Anweisung Austausch Mahlwerk Incanto S-Class

Kit: 842503972 Umbaukit Incanto (Mahlwerk)

Incanto Classic 181556658

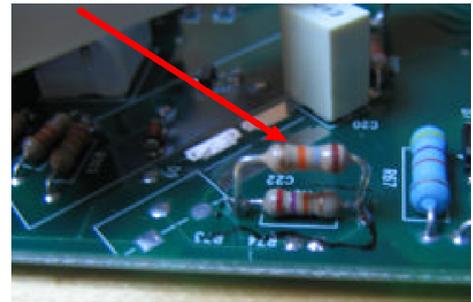
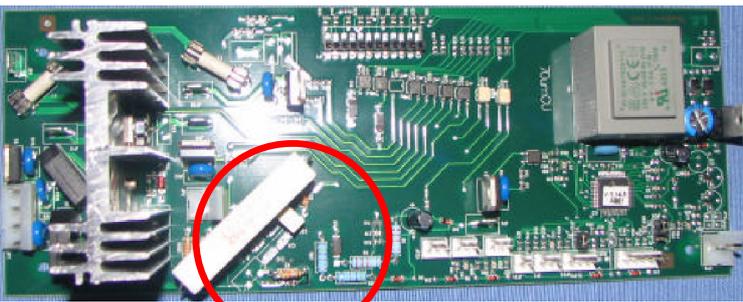
Am Widerstand R3 parallel den Widerstand 18kOhm/5%/0,25W (Braun/Grau/Orange/Gold) einlöten. Art.Nr.830111030

Incanto de Luxe 181557158

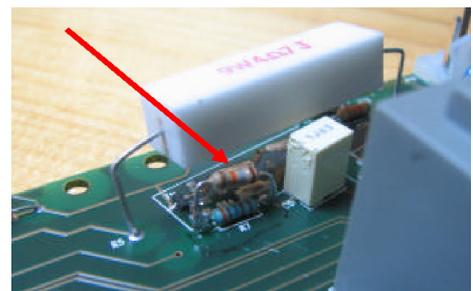
Am Widerstand R7 parallel den Widerstand 18kOhm/5%/0,25W (Braun/Grau/Orange/Gold) einlöten. Art.Nr.830111030
